con la presente si inviano le Osservazioni contro il Progetto di un impianto eolico codice

procedura ID_VIP/ID_MATTIM: 12691 denominato "PITIGLIANO" ubicato nei comuni di Pitigliano (GR)

ID: Codice procedura (ID_VIP/ID_MATTM): 12691

“Progetto di un impianto eolico denominato “Pitigliano” ubicato nei comuni di Pitigliano (GR) e Sorano (GR) costituito da 20 (venti) aerogeneratori di potenza nominale 7,0 MW per un totale di 140,0 MW con relative opere connesse ed infrastrutture indispensabili”

IMMAGINE n 5. Mappa eolici elaborata dall'Associazione Amici della Terra. La mappa evidenzia il cumulo degli impianti tra Lazio e Toscana.

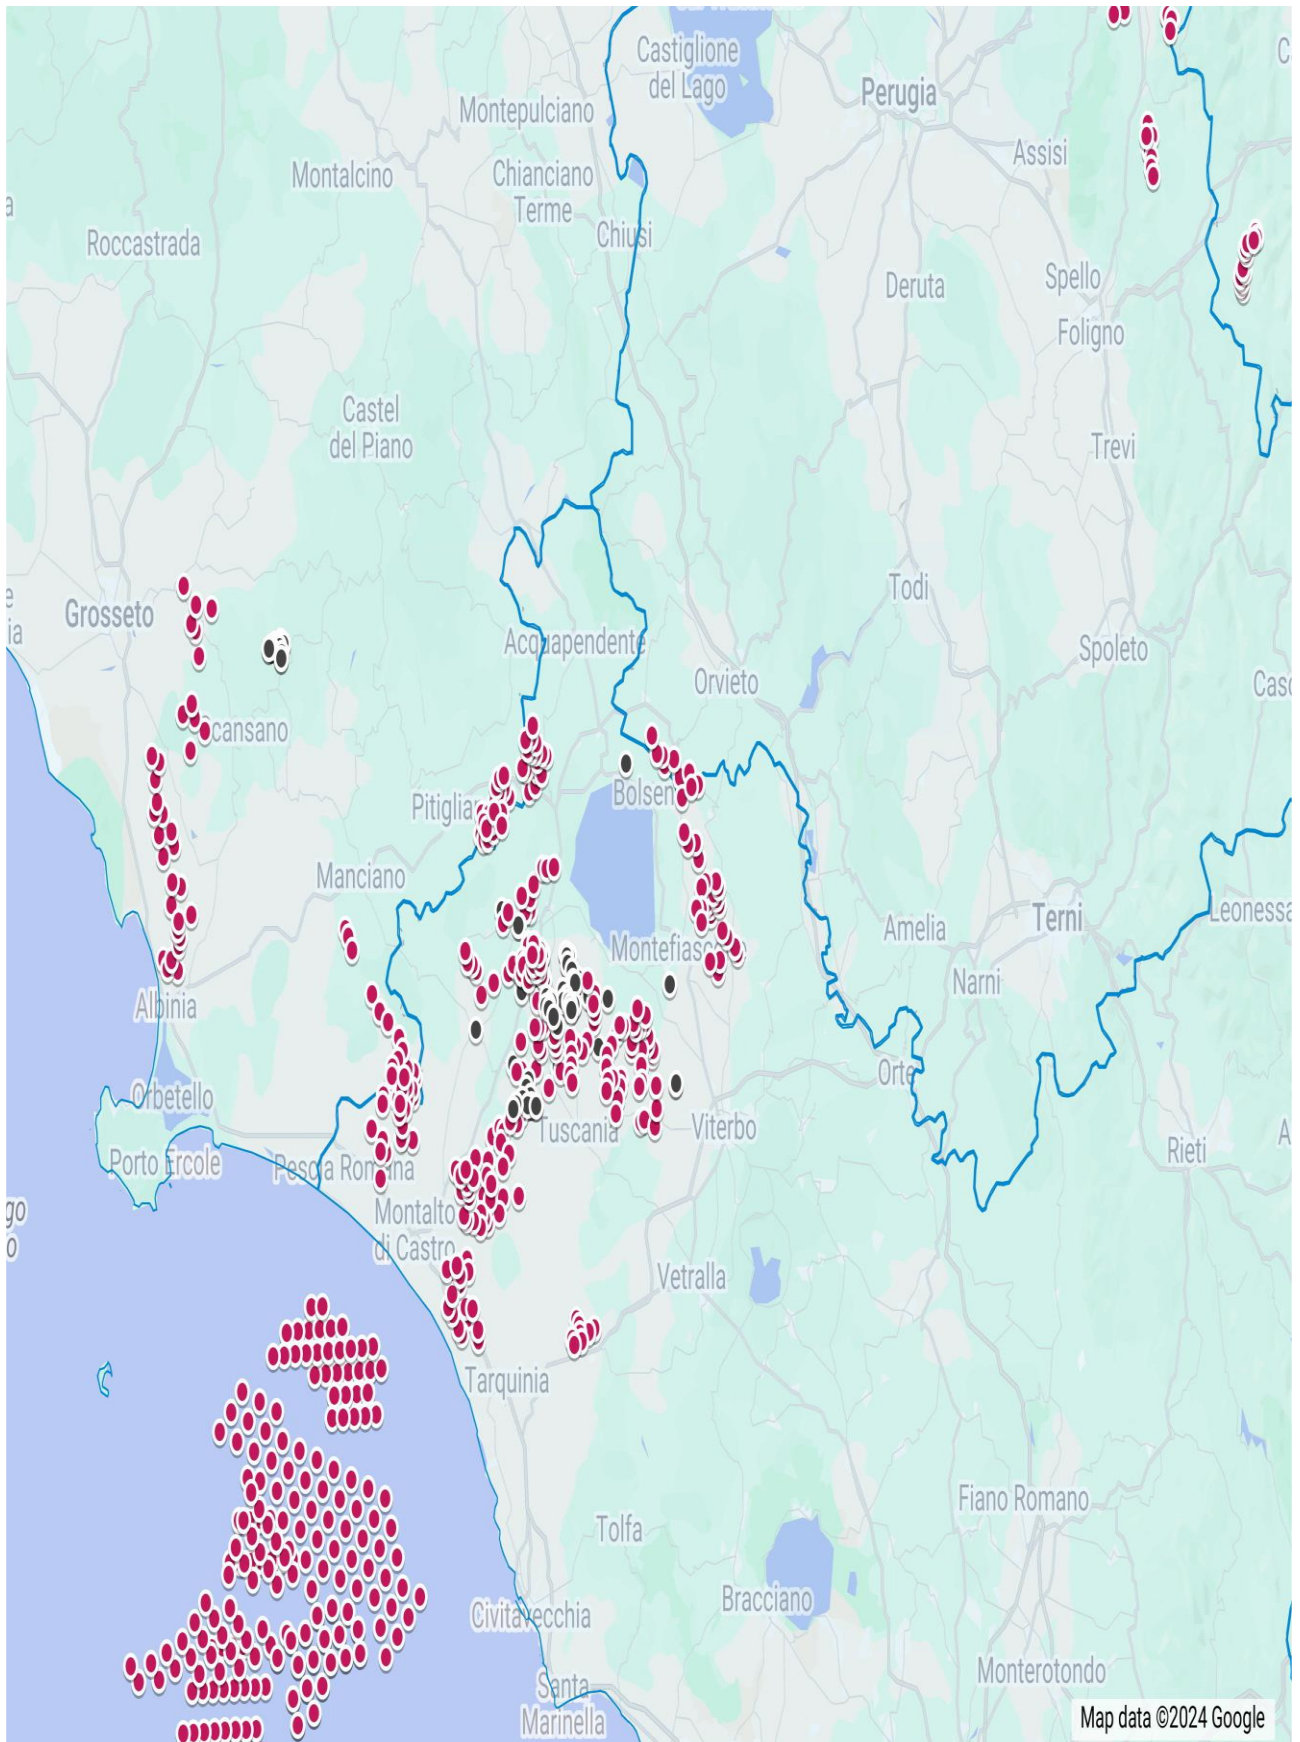
Riguardo al cumulo degli impianti FER, le mappe prodotte dalla proponente riguardano, come già evidenziato, soltanto una parte molto piccola degli impianti FER dell'area intermedia e vasta e in particolare di quelli eolici che contribuiscono a creare un notevole cumulo e la saturazione del territorio tosco laziale. Riguardo al cumulo dei soli impianti eolici si riporta la mappa dell'intervisibilità degli impianti eolici elaborata dall'Associazione nazionale “Amici della Terra”.

IMMAGINE n. 7 Mappa della intervisibilità degli impianti eolici elaborata dall'Associazione nazionale Amici della Terra. La mappa non è aggiornata comunque rende molo bene dell'enorme impatto visivo creato dal cumulo degli impianti.

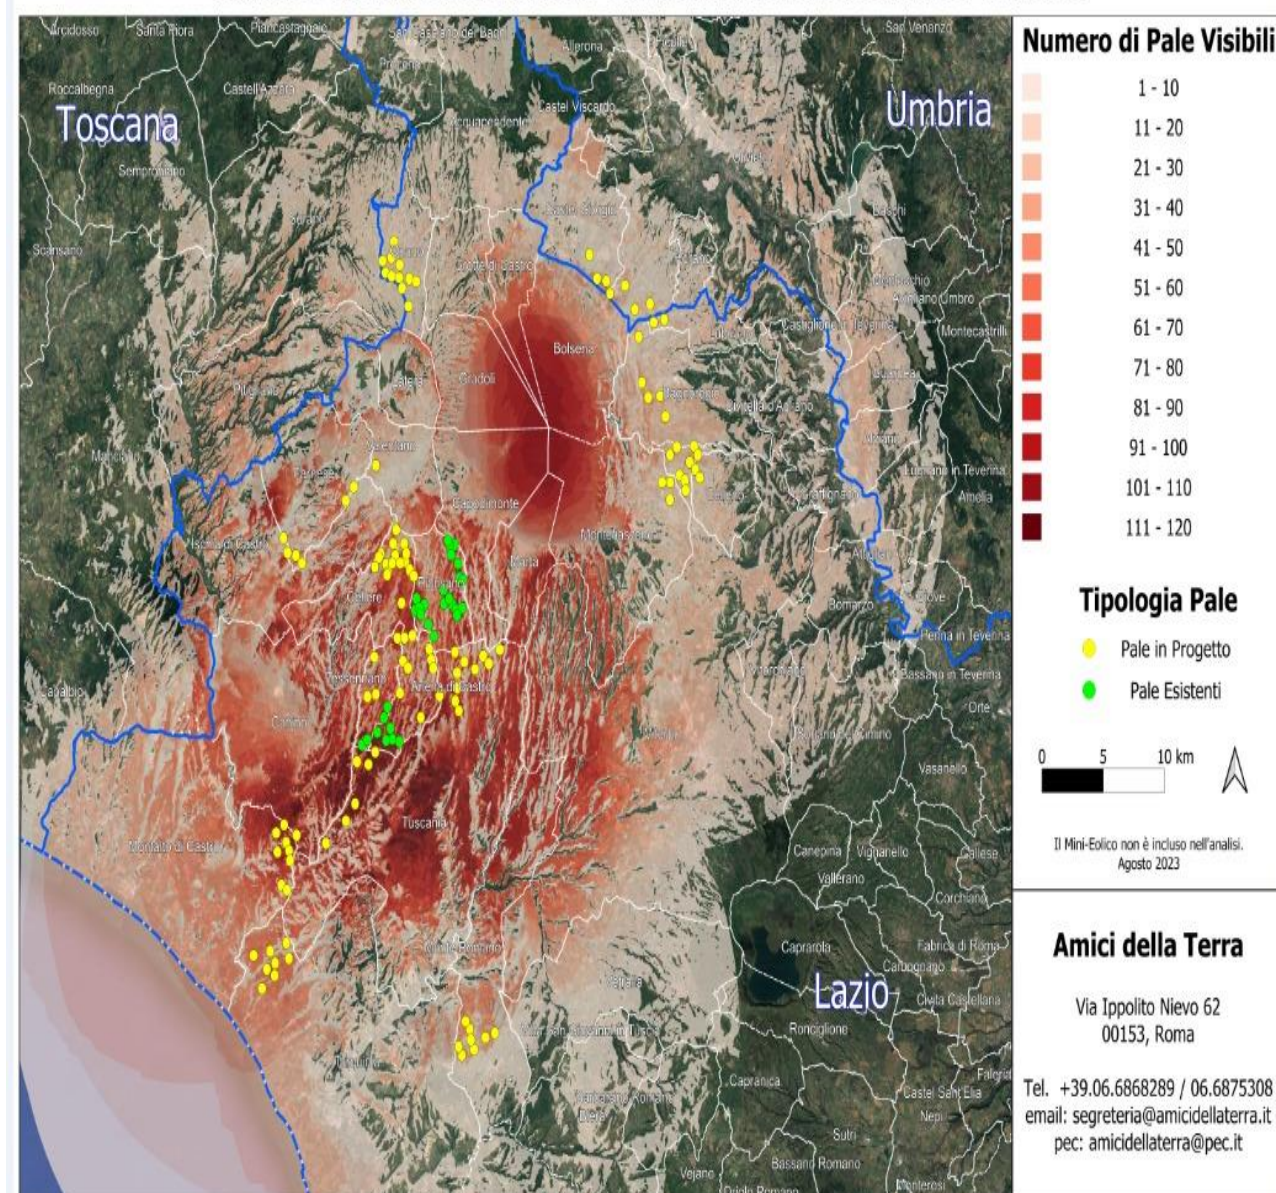
Se agli impianti eolici rappresentati qui sopra che non comprendono sia l'impianto eolico Pitigliano e le altre 14 pale del progetto eolico in verifica amministrativa sempre nel territorio di Pitigliano si aggiungono i migliaia di ettari (7000 fin'ora) di territorio occupato dagli impianti fotovoltaici e agrivoltaici e dalle altre tipologie appare chiaro il numero spropositato degli impianti FER nella bassa toscana e nella Tuscia.
